“АЕЦ КОЗЛОДУЙ” ЕАД, гр. Козлодуй

ИНФОРМАЦИОННО СЪОБЩЕНИЕ

Относно: Обществена поръчка по реда на чл.20 ал.4, т.3 от ЗОП с предмет „Доставка на 4 броя сапани стоманени въжени еднораменни 50 т“

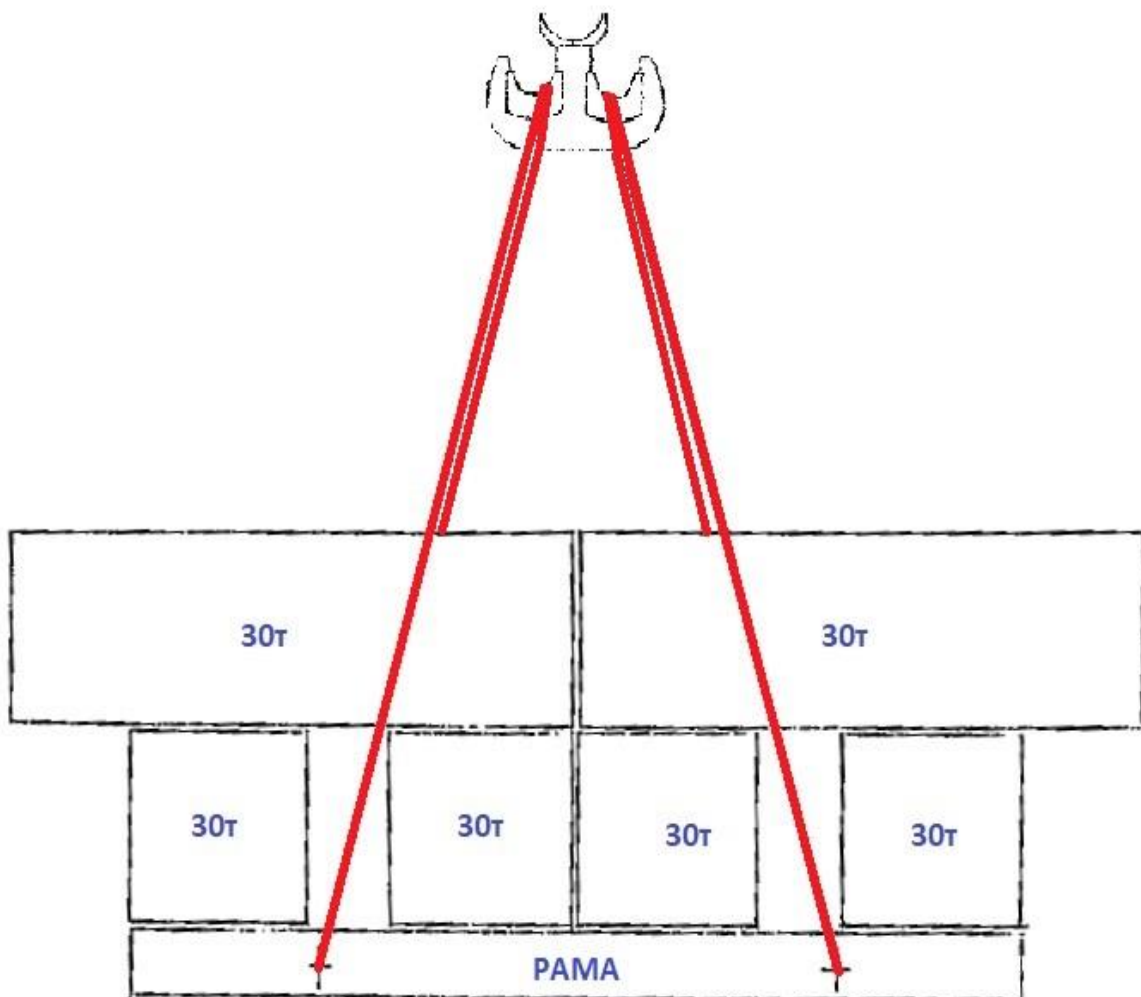
Товароподемността, която сте посочили в техническата спецификация да се приема за един сапан при вертикално захващане 90° или се има на предвид 50т за общо 4 броя сапани, работещи при ъгъл от 0-45°?

Ако разполагате, моля да предоставите схема на окачване, за да се избегнат недоразумения с цел безопасност?

Товароподемността 50т се отнася за един сапан. Четирите сапана ще бъдат окачени всеки отделно за ушите на двурога кука а, в долния край за осите на рама. На рамата се нареждат тежести за надзорни изпитания на мостов кран 160/32/8т.

Това е схемата на окачване.
